INFORME CONSOLIDADO DE LA EVALUACIÓN
DECLARACIÓN DE IMPACTO AMBIENTAL DEL PROYECTO
“PLANTA PRODUCTIVA LICAN ALIMENTOS”

Talca, 25 de Noviembre del 2020

Imagen N°5. Diagrama proceso línea

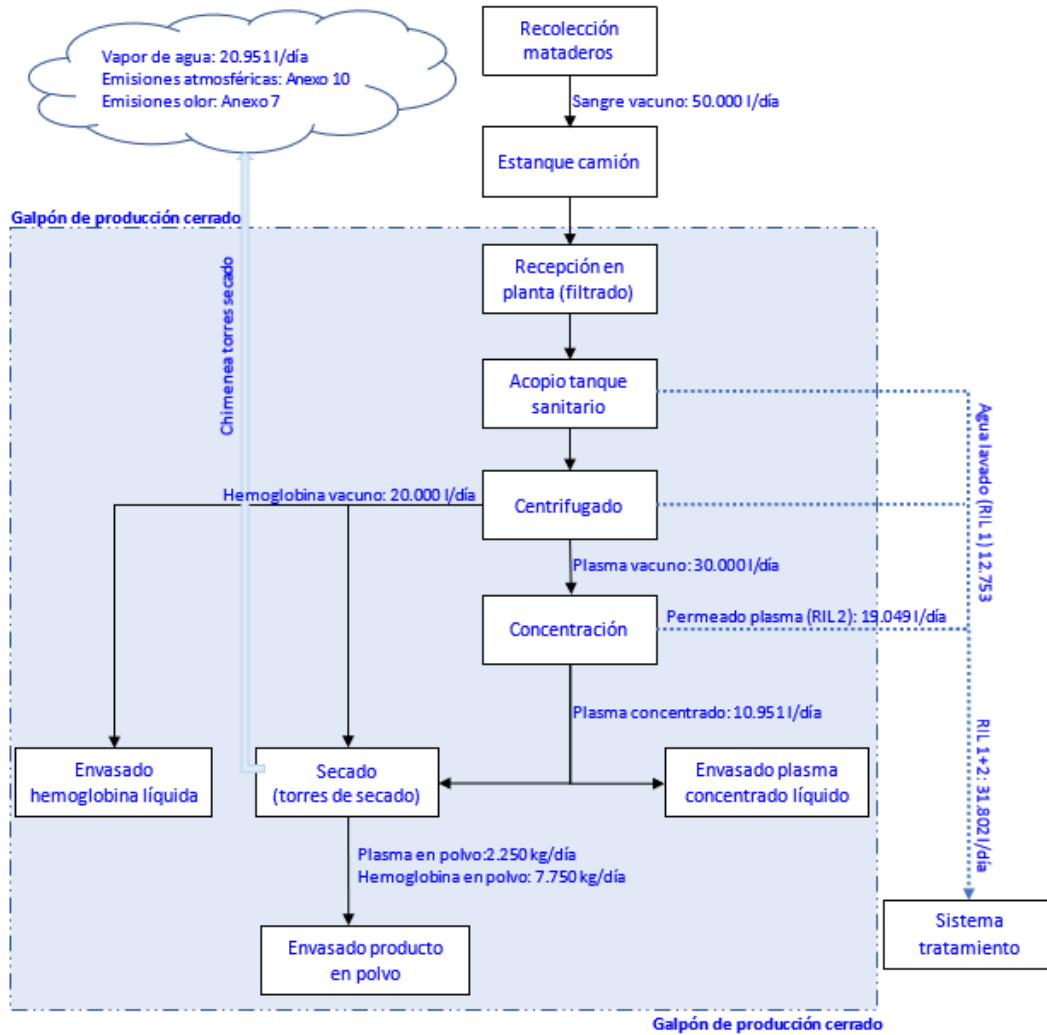
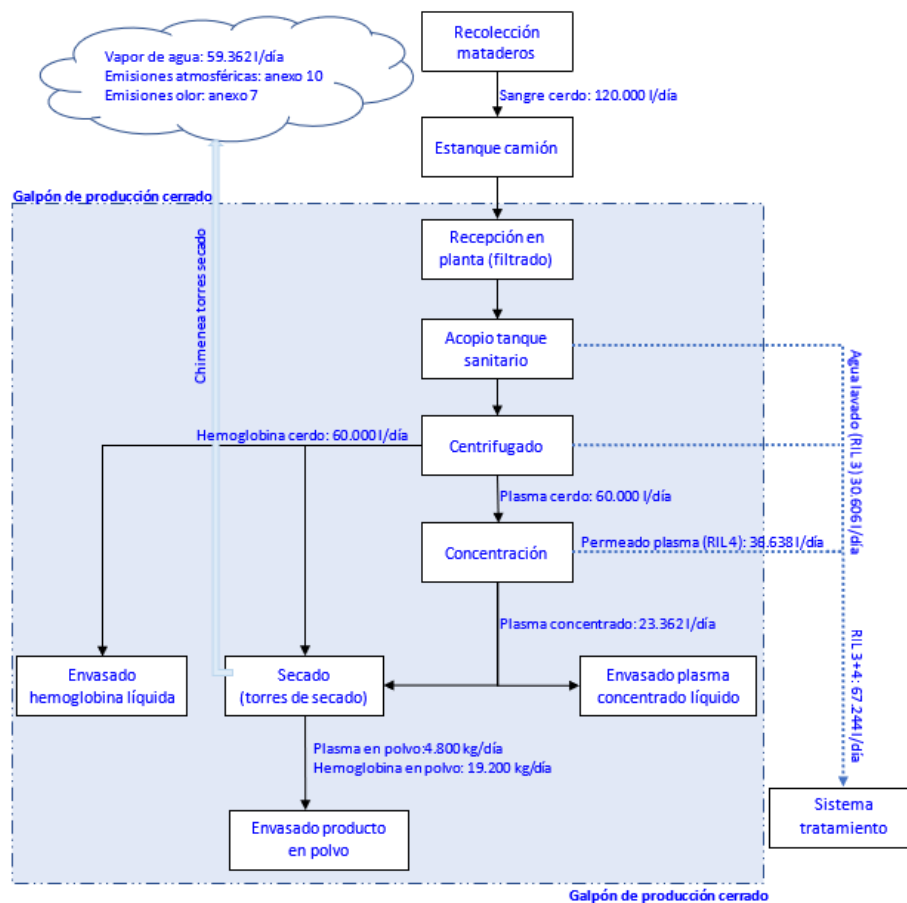
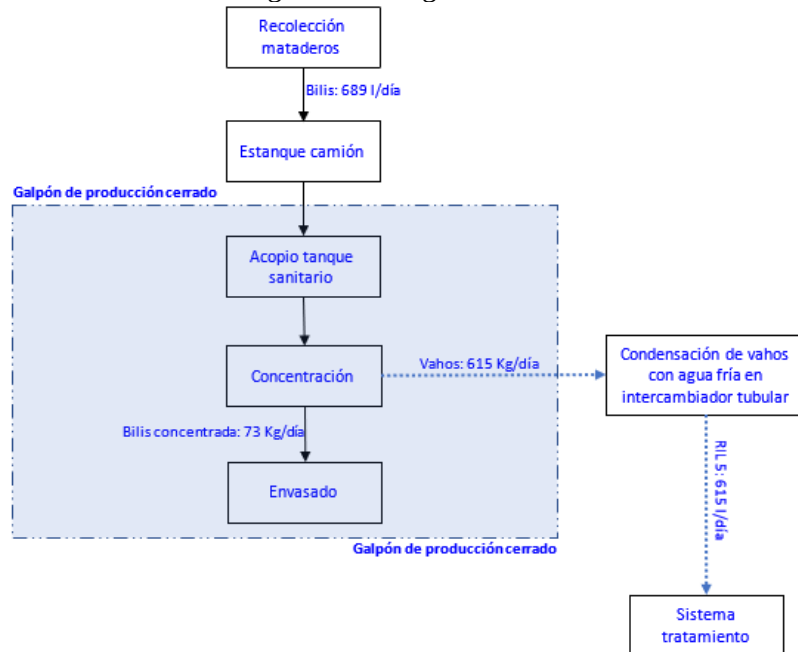
Este Servicio de Evaluación Ambiental considera pertinente la observación planteada, dado que se refiere a aspectos descriptivos del del proceso de evaluación del proyecto. Al respecto se entrega respuesta respecto de los balances de proceso en las ilustraciones que a continuación se muestran.

Imagen N°7. Diagrama balance de agua

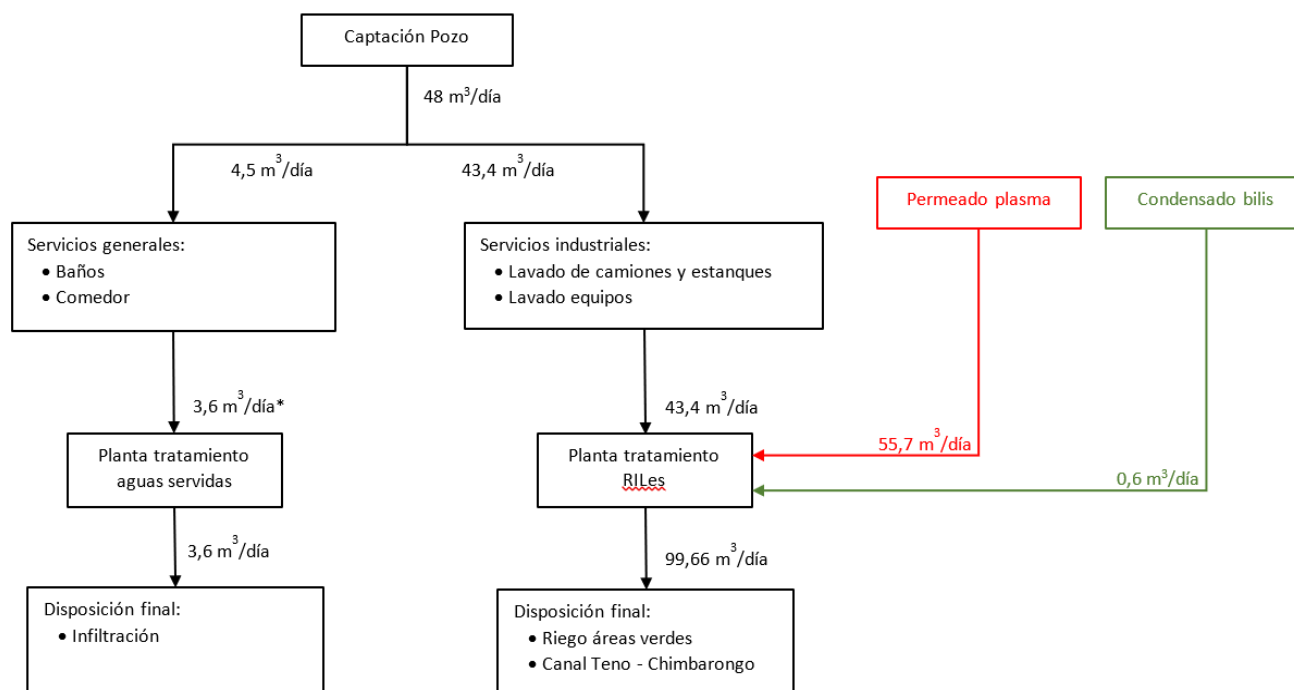
Este Servicio de Evaluación Ambiental considera pertinente la observación planteada, dado que se refiere a aspectos descriptivos del del proceso de evaluación del proyecto. Al respecto esta información se entrega en la siguiente ilustración de balance de agua.

Imagen N°9. Grafica eficiencia retención Membranas PTFE según Imbrape.

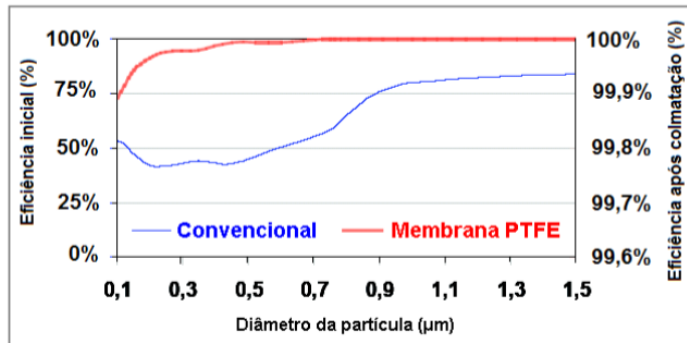
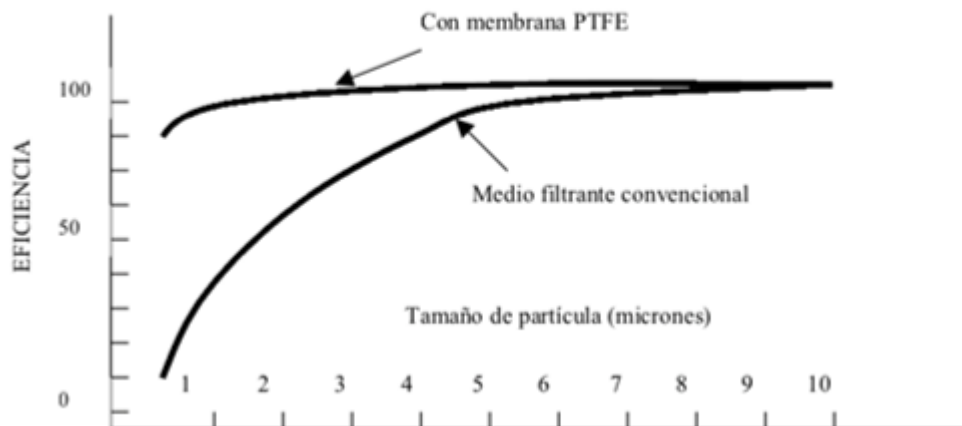
El Titular informa que el producto en forma de polvo mezclado con el aire sale de la torre de secado y llega a una torre de filtrado de mangas, las que atrapan el producto y dejan pasar el aire limpio por la chimenea. Al respecto, se solicita informar tamaño de las partículas de polvo de plasma o de hemoglobina capturadas por

torre de filtrado de mangas, y la eficiencia de filtrado. Además, se solicita indique como garantiza, mediante un análisis técnico fundado, que no se producirán emisiones (0%) al aire con contenido de polvo de plasma o de hemoglobina.

Este Servicio de Evaluación Ambiental considera pertinente la observación planteada, dado que se refiere a aspectos descriptivos del del proceso de evaluación del proyecto. Al respecto se indica que el Informe de Emisiones presentado como anexo 9 en la DIA utilizó para la estimación de emisiones de Material Particulado (MP) los secadores torres 3 y 4 (nuevas) utilizó como base la emisión correspondiente al secador Spray Torre 2 PR-3193 ubicado en la planta de Maipú.
